BZP.271.37.2024.E.L.

INFORMACJA O UDZIELONYCH WYJAŚNIENIACH

Dotyczy postępowania o udzielenie zamówienia na zadanie: **„Wykonanie I etapu inwestycji pn.: Przebudowa kompleksu boisk sportowych przy ul. Sportowej w Siechnicach wraz z towarzyszącą infrastrukturą techniczną”.**

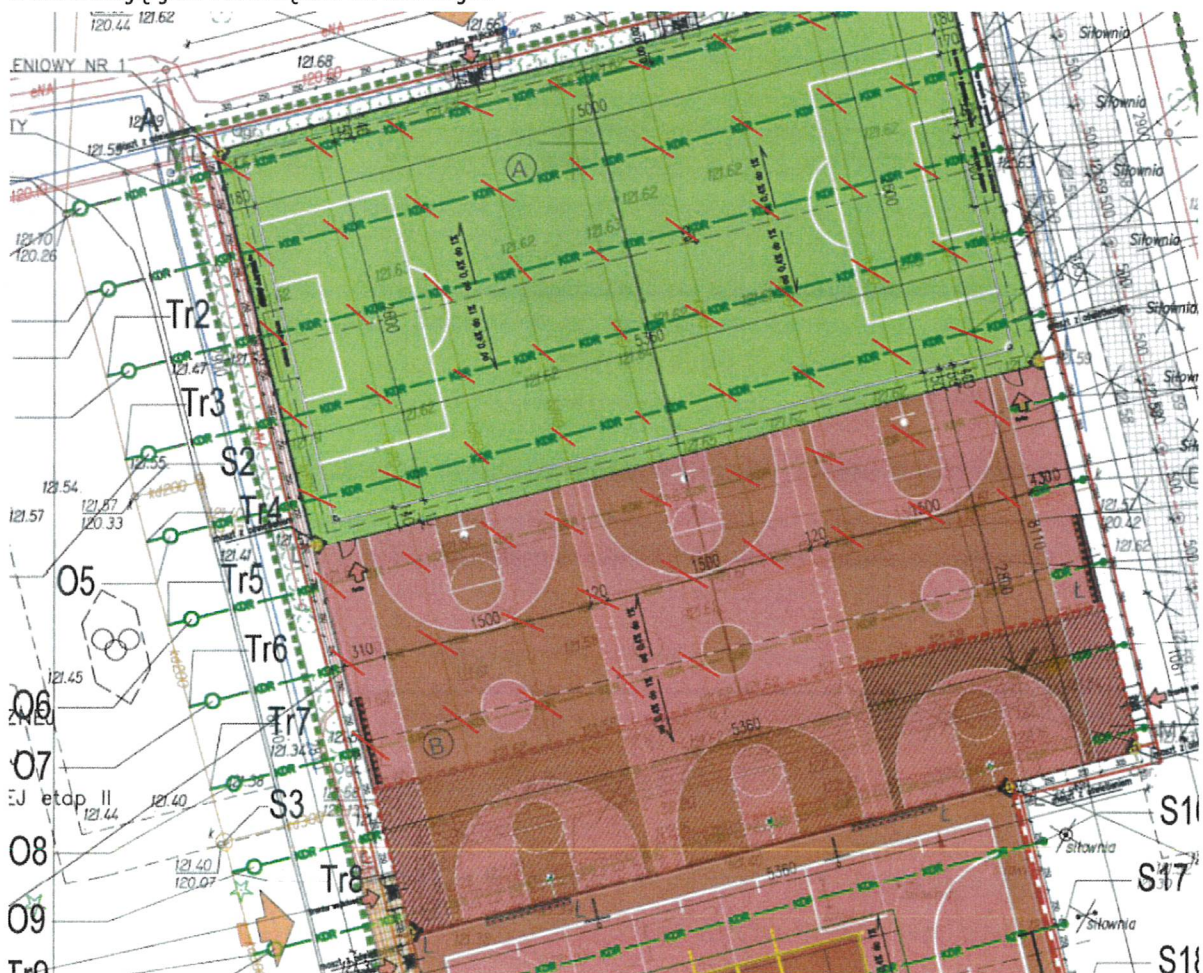
Pytanie nr 3: Poniżej na PZT zaznaczono czerwonymi kreskami kolizje projektowanego przebiegu drenażu z istniejącą kanalizacją deszczową, która jest do zachowania. Prosimy o informację jak rozwiązać te kolizje.

Zamawiający informuje, że rzędne drenażu istniejącego znajduje się poniżej i nie kolidują z rzędnymi drenażu projektowanego.

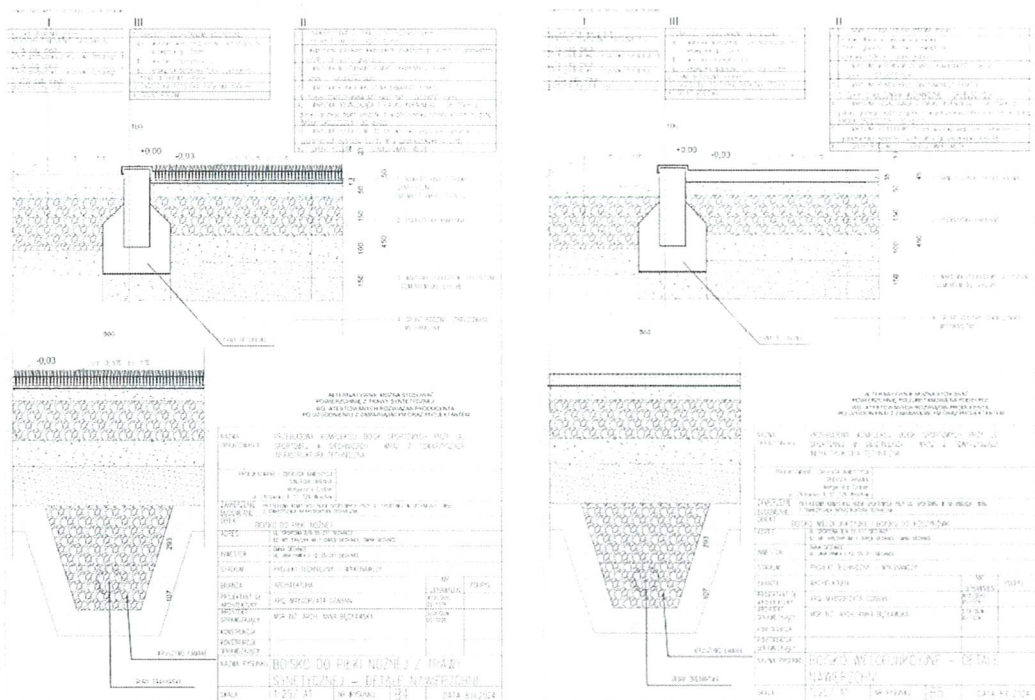
Pytanie nr 5: Schemat drenażu przedstawia wykonanie go pod stabilizacją. Zakładamy, że Wykonawca musi odtworzyć podbudowę (odbudowy której nie ma przewidzianej w przedmiarze robót) w miejscu przebiegu nowych nitek drenażu podbudowy. Taka podbudowa jest nieprzepuszczalna i wykonanie drenażu pod nią nie spełni swojej funkcji. Prosimy o przeprojektowanie podbudowy w miejscu drenażu oraz uzupełnienie przedmiarów o ten zakres.

Zamawiający dołącza do postępowania aktualną wersję rysunku nr B4 oraz B5 projektu wykonawczego.
